Département de Loire-Atlantique  
Commune d'Ancenis-Saint-Géréon

Modification n°3 du  
PLAN LOCAL D'URBANISME  
HISTORIQUE DE LA COMMUNE  
D'ANCENIS

**Notice de présentation**  
**Juin 2023**

**Inscription du périmètre de l'OAP « Fresnes-Hauts Pavés » sur le zonage, ajustement du périmètre d'une OAP existante (OAP n°2)**  
 A gauche : zonage en vigueur (avant évolution). A droite : projet de zonage modifié.

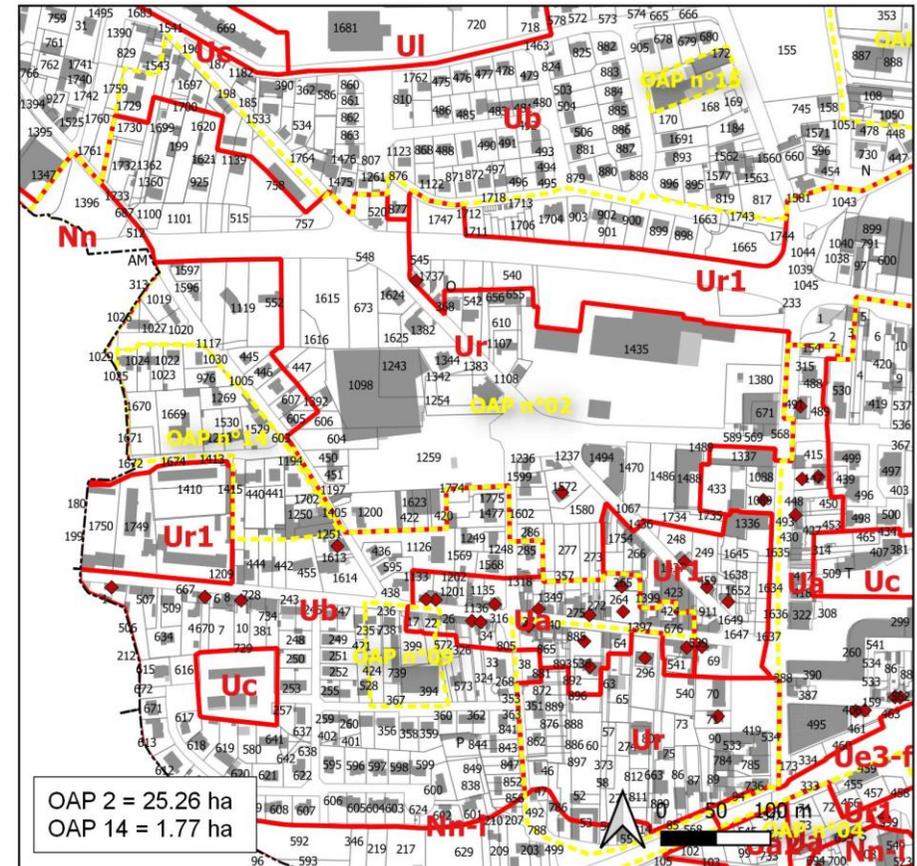
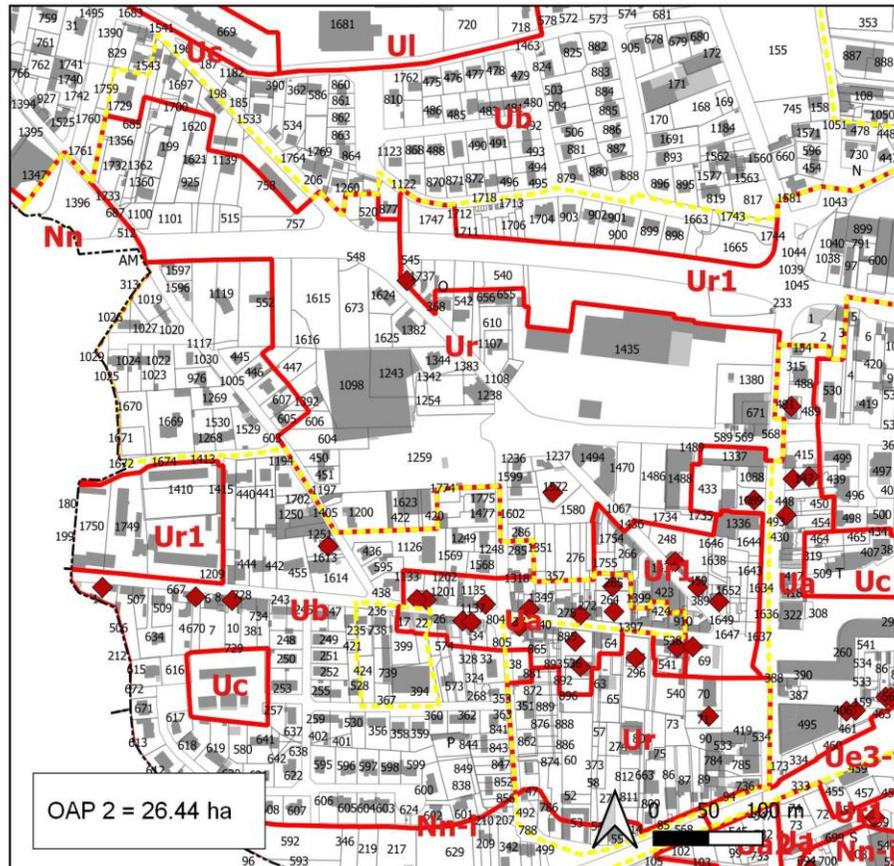
<p>Mise en place d'une OAP « Fresnes-Hauts Pavés » et ajustement du périmètre d'une OAP existante (OAP n°2)</p>	<p>OAP, zonage</p>	<p><b>Etat des lieux</b>                  Le secteur concerné par l'évolution présente globalement un tissu pavillonnaire (habitat individuel + jardins privatifs). Dans sa partie sud, se trouvent également des bâtiments de stockage dont une partie est dédiée à des associations (cet espace étant intégralement artificialisé). Au vu de l'imbrication de ce secteur dans la Ville, il est probable que la biodiversité soit une biodiversité ordinaire.                  Du point de vue des thématiques environnementales, l'enjeu principal concerne l'insertion paysagère d'opérations de densification / renouvellement urbain, que ce soit du point de vue de l'organisation de la rue (élément qui est pris en compte dans les principes de structuration urbaine portés par la nouvelle OAP) ou du point de vue de l'interface avec l'habitat existant qui ne muterait pas (ce qui est pris en compte à travers la mise en place d'îlot de fraîcheur sur l'interface avec l'habitat et la marge de recul en frange sud pour le sous-secteur sud, ou encore par l'accent mis sur une densification uniquement au plus proche de la rue existante pour le sous-secteur nord).</p> <p><b>Evolution envisagée</b>                  Mise en place d'une nouvelle OAP sur un secteur potentiel de renouvellement urbain / densification, en distinguant 2 sous-ensembles (nord et sud de la rue des Fresnes). Ajustement du périmètre d'une OAP existante (OAP n°2), car le sous-ensemble nord de la nouvelle OAP présente un recouvrement avec le périmètre de cette OAP (sachant que cet ajustement de périmètre n'induit pas d'ajustement du contenu de l'OAP n°2).</p> <p><u>Sur le sous-secteur nord</u> : encadrement des possibilités de renouvellement urbain / densification, en lien avec le tissu pavillonnaire existant, dans l'objectif de limiter une urbanisation en cœur d'îlot au profit d'une urbanisation structurée le long de la rue des Hauts Pavés.</p> <p><u>Sur le sous-secteur sud</u> : encadrement des possibilités d'évolution d'un îlot (découpé en 2 sous-ensembles, est et ouest), dans une logique de renouvellement urbain maîtrisé en favorisant une structuration le long de voies existantes et en imposant le maintien d'un cœur d'îlot vert.</p> <p>Le travail sur les gabarits (règles de hauteur, reculs) et le principe d'îlot de fraîcheur visent à prendre en compte l'environnement pavillonnaire existant (notamment le sous-ensemble ouest qui pourrait ne pas muter dans le court-moyen terme, ainsi que les habitations situées au sud du sous-ensemble est). A cet égard, un phasage (sous-</p>	<p><u>Sols/sous-sols (maîtrise de la consommation d'espace &amp; agriculture)</u> : incidence très nettement positive, à l'appui d'un croisement d'éléments :</p> <ul style="list-style-type: none"> <li>- Accompagnement de la mutation de la ville (renouvellement urbain, densification) ;</li> <li>- Optimisation forte- du sous-secteur sud (objectifs de densité, obligation d'opérations d'ensemble) ;</li> <li>- Opération permettant de limiter d'autant les prélèvements d'espaces agricoles et naturels pour la réalisation de nouveaux logements.</li> </ul> <p><u>Paysages &amp; patrimoine</u> : incidences positives sur les paysages, avec notamment la structuration de la rue des Hauts Pavés.</p> <p><u>Paysages &amp; patrimoine, santé</u> : incidences positives, avec la préservation du cœur d'îlot en tenant compte des habitants actuels et au profit des futurs habitants.</p> <p><u>Risques</u> : incidences positives, avec l'identification d'un accès dédié.</p>

<p>ensemble est, sous-ensemble ouest) vise à renforcer le caractère opérationnel de l'OAP. L'affirmation du front urbain, notamment sur la rue des Hauts Pavés, vise à prolonger la structuration de cet axe. La préservation d'un îlot de fraîcheur vise à prendre en compte les enjeux de cadre de vie, de nature en ville et d'intimité. La limitation des points d'accès (et notamment l'affirmation d'un accès unique pour les véhicules motorisés sur la rue des Hauts Pavés, en vis-à-vis de la sortie du parking de la grande surface située plus à l'est) vise à sécuriser le trafic. En matière de logements, les objectifs de production et de densité ainsi que les modalités de mise en œuvre (opération d'ensemble en un seule et même phase) visent une optimisation du foncier. Enfin, l'importance de retrouver des locaux associatifs adaptés en cas de réalisation de l'opération est affirmée.</p> <p><b>Cf. section 6 du présent document pour l'OAP « Fresnes-Hauts-Pavés ».</b>  <b>Cf. ci-après pour l'évolution du zonage : identification du périmètre de la nouvelle OAP (OAP n°14) et ajustement du périmètre d'une OAP existante (OAP n°2).</b></p>

## 6.2 OAP « HERMITAGE / LA PLANCHE » (MODIFICATION D'UNE OAP EXISTANTE)

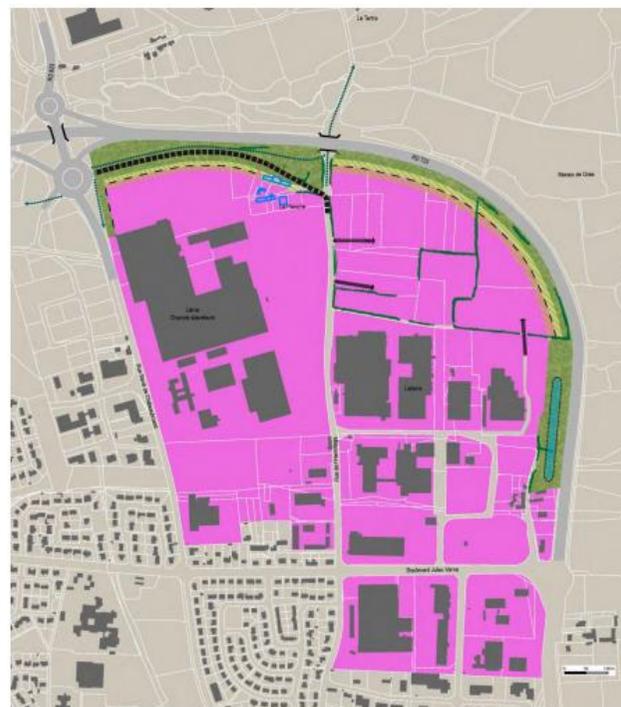
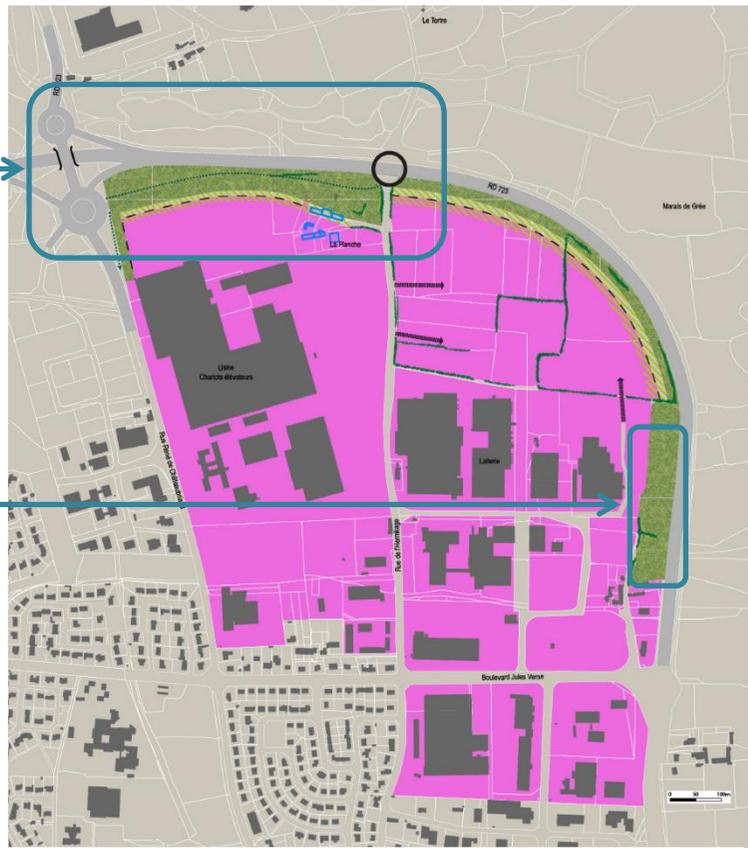
Ajustement de l'OAP « Hermitage / La Planche »	OAP	Etant donné qu'un giratoire sera réalisé, en accord avec le Département, au débouché de la rue de l'Hermitage (carrefour de la Planche), il s'agit d'intégrer ce principe dans l'OAP. Par conséquent, il s'agit de supprimer le principe de contre-allée en frange nord du site de Manitou et de retirer le principe de passage inférieur sous la contournante au niveau du carrefour de la Planche. <b>Cf. section 6 du présent document.</b>	<u>Risques</u> : amélioration de la sécurité et de la facilité de desserte de la Zone d'Activités de l'Hermitage.
Ajustement de l'OAP « Urien-Rieux »	OAP	Il s'agit de préciser que ce secteur soit aménagé <i>via</i> une opération d'ensemble, afin de maîtriser totalement l'urbanisation en termes de cohérence. <b>Cf. section 6 du présent document.</b>	<u>Sols/sous-sols (maîtrise de la consommation d'espace)</u> : incidence positive car le secteur devra faire l'objet d'une opération d'ensemble, renforçant la possibilité d'optimisation du foncier.

- Vocation dominante des îlots :
- Bâti à démolir
  - Îlots à vocation d'activités économiques
- Déplacements :
- Carrefour de la Planche (giratoire)
  - Liaison douce structurante
  - Voie de desserte
